# Rad- und Fusswegverbindung Bettwiesen- Bronschhofen

## Mitwirkungsbericht

Verfasser/in	Valeria Metzger
Datum	25.11.2024

Auftraggeber/in      Stadt Wil  
Projektleiter/in      Valeria Metzger  
Autor/in              Valeria Metzger / Manuel Iasiello, Gruner AG, Flawil  
Axioma-Nr.            2013-720

Ausschnitt Situation im Bereich Unterführung

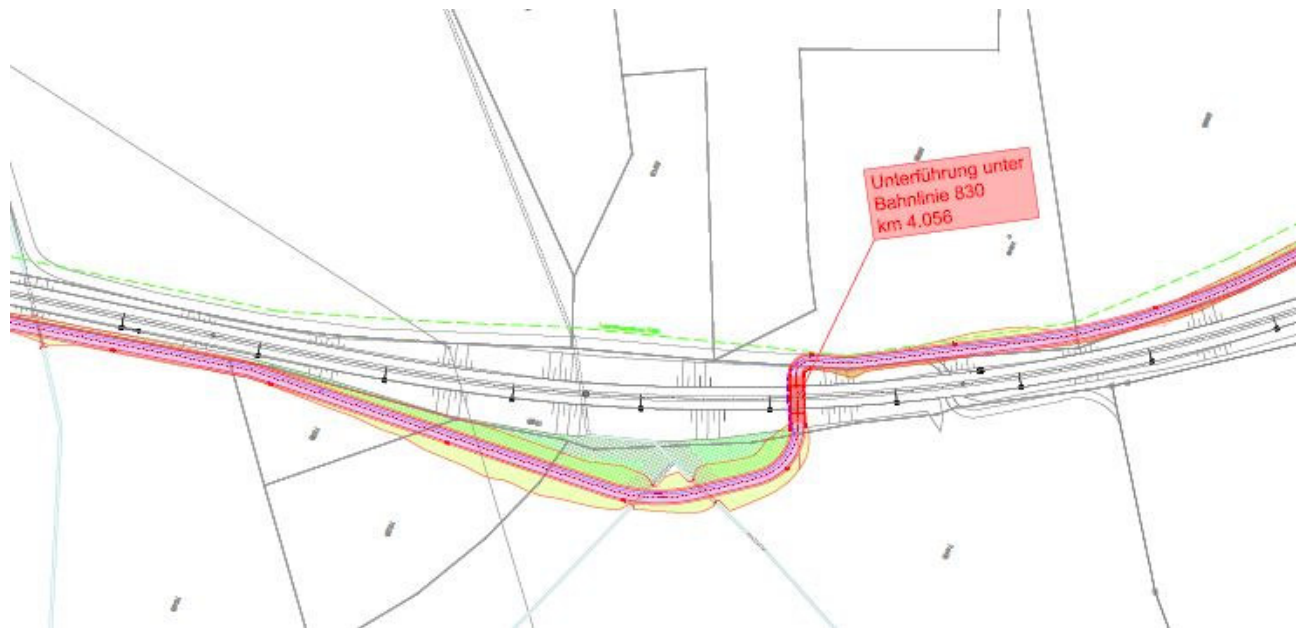
ID	Antrag / Bemerkung / Begründung	Reaktion
	<b>Karte</b>	
98085	<p><b>Antrag / Bemerkung</b>            Die Einfahrt von Osten in die Unterführung ist geometrisch zu eng und sollte optimiert werden.</p> <p><b>Begründung</b>            Dies ist ein Gefahrenpunkt, insbesondere bei Nutzung durch schnelle E-Bikes</p>	<p><b>Definitive Antwort</b>            Die Unterführung, die im rechten Winkel zum Gleis verläuft, ist eine Vorgabe der SBB AG. Schräg ausgerichtete Unterquerungen werden von der SBB AG bei Neubauten nicht zugelassen.</p> <p>Im Bereich der Unterführung wird es unerlässlich sein, auf Sicht zu fahren und die Geschwindigkeit von Velofahrern stark zu reduzieren. Entsprechende Signalisationen und Markierungen werden auf die "Gefährliche Kurve" hinweisen. Die Unterführung ist für den Mischverkehr (Radfahrer und Fussgänger) projektiert worden. Der Begegnungsfall ist auf zwei Radfahrende und einen Fussgänger ausgelegt. Die lichte Breite der Unterführung beträgt 3,50m und entspricht somit den Vorgaben gemäss gültiger SN-Norm.</p>
